ホッパ付属品のIF運転検出のセンサが変更となりました。

対象製品アイテムNo. : IFK-H01、IFK-H02、 IFK-H03

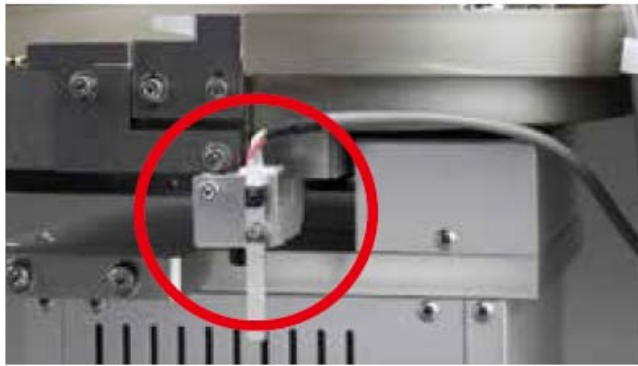
変更前	変更後
付属品	IFH運転センサASSY 	IF運転検出ケーブル 
ご使用方法	パーツフィーダのレール部へ取り付けます 	パーツフィーダの基板へ差し込みます 
対象機種	旧型i-Feed	新型i-Feed

※旧型i-Feedにホッパをご使用頂く場合には、運転検出センサを別途お買い求めください。
